# Verifica di conformità legislativa

## COMUNE DI TALAMELLO - MUNICIPIO

COMUNE DI TALAMELLO - MUNICIPIO - Verifica di conformità legislativa

16-9-2020

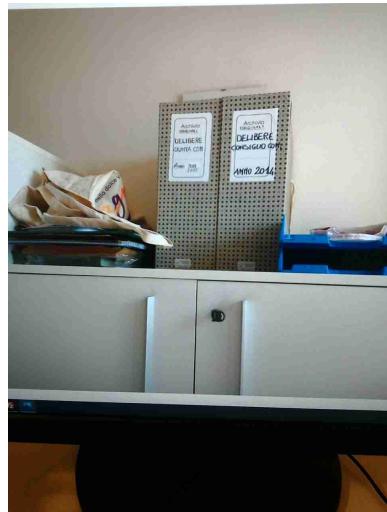
Sui principali quadri elettrici sono presenti i cartelli di Divieto di spegnere incendi con acqua e pericolo folgorazione?	No	installare cartellonistica indicante il pericolo di elettrocuzione e il divieto di spegnimento con acqua.
Segnalazione aggiuntiva n. 1	No	sede uff. tecnico: installare la cartellonistica indicante il pulsante di sgancio elettrico
